Allt að 9,9 MW virkjun í Geitdalsá, Múlaþingi

Álit um umhverfismat framkvæmdar

Mynd 1 Yfirlitsmynd af fyrirhuguðu framkvæmdasvæði Geitdalsárvirkjunar frá inntakslóni að stöðvarhúsi (efri mynd) og stöðvarhúsi að tengivirki við Hryggstekk (neðri mynd). Mynd úr umhverfismatskýrslu Geitdalsárvirkjunar.

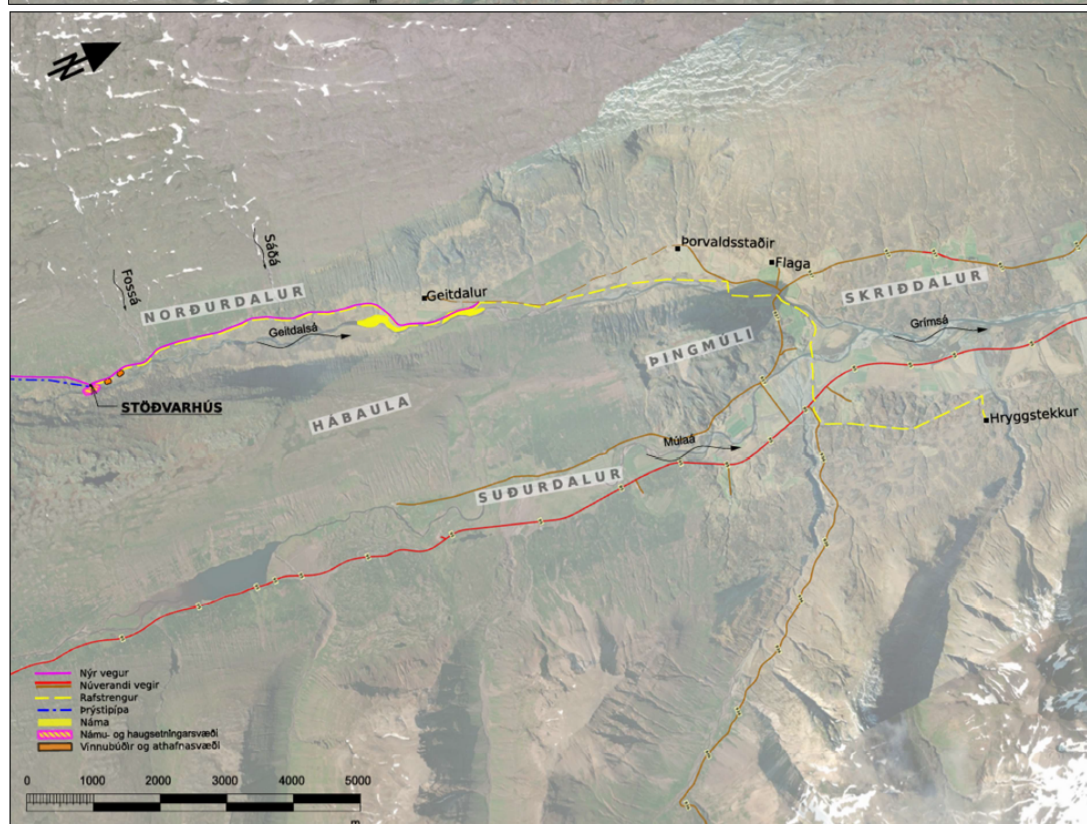
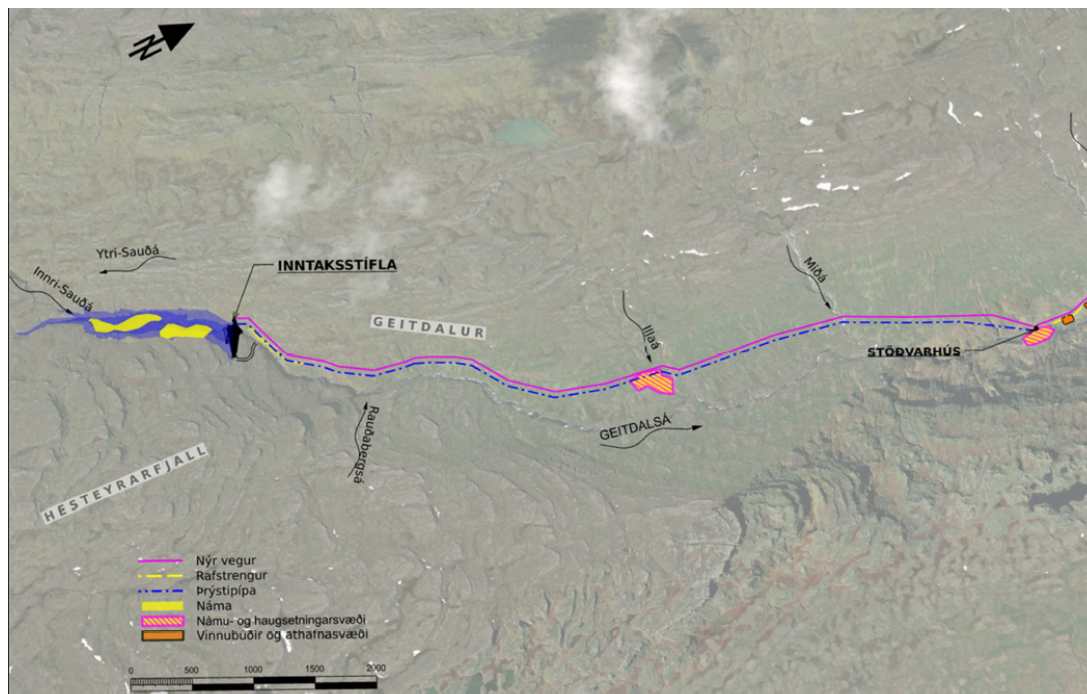
Í umsögnum er gerð athugasemd við þá staðhæfingu í umhverfismatsskýrslu að engin þekkt svæði nærri fyrirhuguðum framkvæmdum séu undir náttúruvá. Bent er á að framkvæmdasvæðið liggi undir náttúruvá í formi ofanflóða og ofsaflóða í ám. Skriðdalur, og þá einkum Norðurdalur, sé alþekkt ofanflóðasvæði. Ofanflóð geti fallið úr báðum hlíðum Geitdals, bæði í formi aurskriða og snjóflóða. Hönnun mannvirkja ætti að taka mið af ofanflóðahættu á svæðinu og staðsetja ætti stöðvarhús þar sem minnstar líkur séu á aur- og krapaflóðum. Einnig er bent á að jafnaði megi gera ráð fyrir stórflóðum í ám á vatnasviði Lagarfljóts á um 30 ára fresti og því gæti verið þörf á að endurskoða afkastagetu yfirfalls a Hesteyrarstíflu.

Í umsögn Múlaþings er farið fram á að unnið verði áhættumat vegna möguleika á stíflurofi. Í umsögn Orkusöðunnar kemur jafnframt fram að æskilegt hefði verið að greina betur frá forsendum þess mats að brúin yfir Geitdalsá sé eina mannvirkið sem gæti stafað hætta af flóði vegna stíflubrots, svo sem að tilgreina stærð vatnasviðs við stíflustæði og tengja við úrkomukort og tiltækar rennismælingar. Einnig að meta hvernig flóðtoppur myndi jafnast út niður með farvegi árinna við hugsanlegt stíflurof.

Í svörum Geitdalsárvirkjunar kemur fram að reynt verði að taka tillit til þessarar vár eftir fremsta megni og athugað hvort endurskoða þurfi hönnun einhverra mannvirkja.

Í svörum Geitdalsárvirkjunar kemur fram að framkvæmdaraðili muni láta vinna áhættumat vegna stíflurofs og gerðir verði stíflubrotsreikningar í tengslum við matið skv. þar til gerðum stöðlum og reglum.

Skipulagsstofnun telur mikilvægt að tekið verði tillit til hættu á ofanflóðum og ofsaflóðum í ám við alla hönnun mannvirkja. Jafnframt tekur Skipulagsstofnun undir ábendingar um að vinna þurfi áhættumat vegna möguleika á stíflurofi.

Mynd 2. Landslagsheildir á áhrifasvæði fyrirhugaðrar Geitdalsárvirkjunar. Mynd úr umhverfismatsskýrslu.

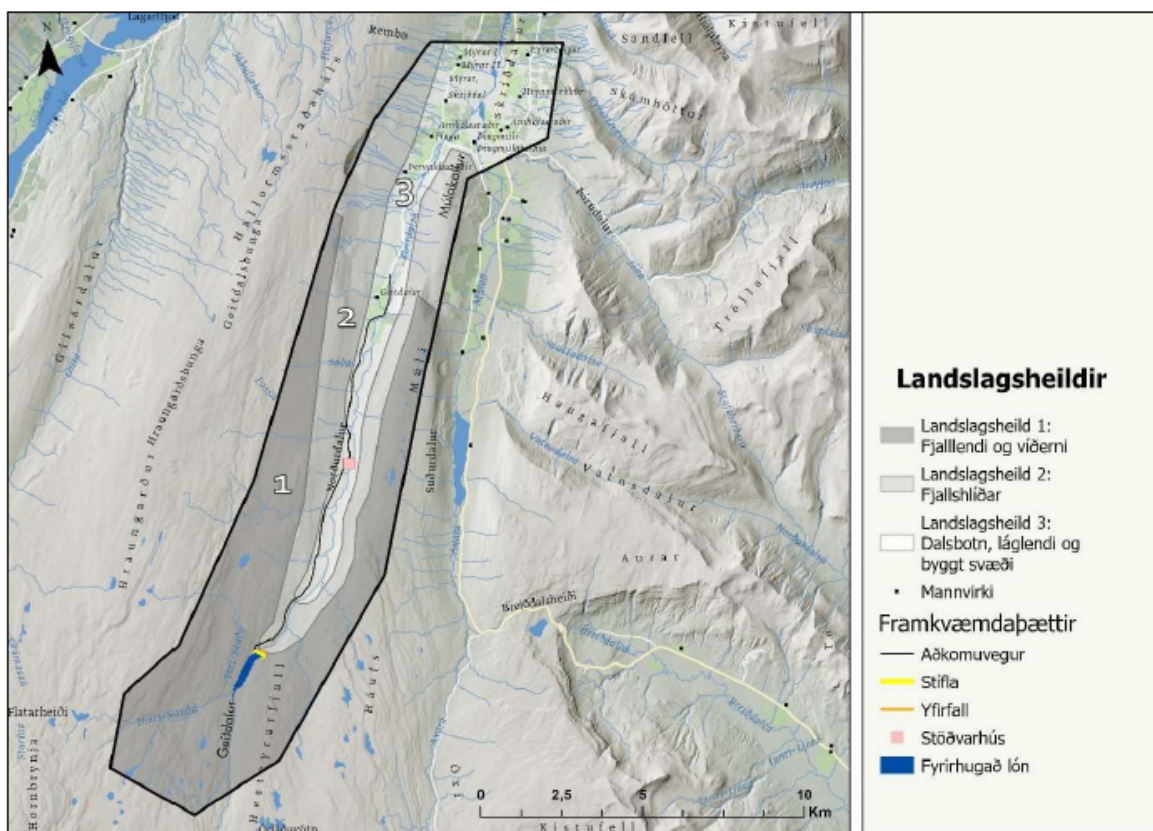
Í umsögn Náttúrufræðistofnunar kemur fram að svæðið sé vel gróið og óraskað og því muni mannvirki, lagnir og vegir hafa mikil áhrif og breyta landslagi. Ummerki mannvirkja verði sýnileg og landslagsheildinni verði raskað. Samkvæmt nýlegu víðernakorti, sem finna megja á map.is, séu allmikil víðerni innan framkvæmdasvæðisins, þ.m.t. kjarnasvæði sem taka þurfi tillit til. Óbyggð víðerni hafi hátt verndargildi á heimsvísu þar sem þau séu á undanhaldi og hætta á að víðerni skerðist vegna fyrirhugaðra virkjanaframkvæmda í Norðurdal/Geitdal. Það sé ekki í samræmi við náttúruverndarlög þar sem kveðið sé á um að standa vörð um óbyggð víðerni landsins. Það sé mat Náttúrufræðistofnunar að áhrif framkvæmdanna verði verulega neikvæð á landslag og óbyggð víðerni en ekki nokkuð til talsvert neikvæð eins og fram komi í umhverfismatsskýrslu.

Í umsögn Landverndar kemur fram að mikið hafi verið gengið á víðerni á hálendi Austurlands með virkjunum. Geitdalur sé landslagsheild sem bjóði upp á víðernisupplifun. Mikilvægt sé að halda þeirri staðreynd á lofti að ásýnd Geitdals muni með framkvæmdinni breytast úr ósnortnu svæði yfir í varanlega manngert með þeim viðamiklu framkvæmdum sem áætlaðar séu með vegalögn og mikið stækkaðri stíflugerð.

Skipulagsstofnun telur ljóst að vegur, stífla, stöðvarhús og miðlunarlón munu breyta verulega ásýnd og víðernaupplifun á þessu fáfarna og lítt raskaða svæði. Einnig má gera ráð fyrir talsverðum ásýndarbreytingum á svæðinu hluta ársins vegna skerts rennslis í Geitdalsá á 7 km kafla, m.a. að fossum sem njóta sérstakrar verndar, og sveiflna á vatnsborði miðlunarlónsins, en það getur sveiflast á milli 10 og 36 ha. Í stað óraskaðrar ásýndar fær svæðið manngert yfirbragð að framkvæmdum loknum. Að einhverju leyti er unnt að draga úr sýnileika mannvirkja með markvissum frágangi og hönnun mannvirkja. Hins vegar er ljóst að aðkomuvegur, stífla, lón og stöðvarhús munu mynda varanleg ummerki í landið. Þau ummerki verða ekki falin en brýnt er að halda umfangi rasks vegna þessara mannvirkja í lágmarki og gæta þess að ganga frá landinu svo fljótt sem auðið er. Skipulagsstofnun telur í ljósi þess sem rakið er hér að framan að áhrif framkvæmdarinnar á landslag, ásýnd og víðerni verði verulega neikvæð. Komi til framkvæmda leggur stofnunin áherslu á að í aðalskipulagi, deiliskipulagi og leyfum verði sett ákvæði um útfærslu og tilhögun framkvæmda og mótvægisáðgerðir sem miði að því að draga úr áhrifum á landslag og víðerni.
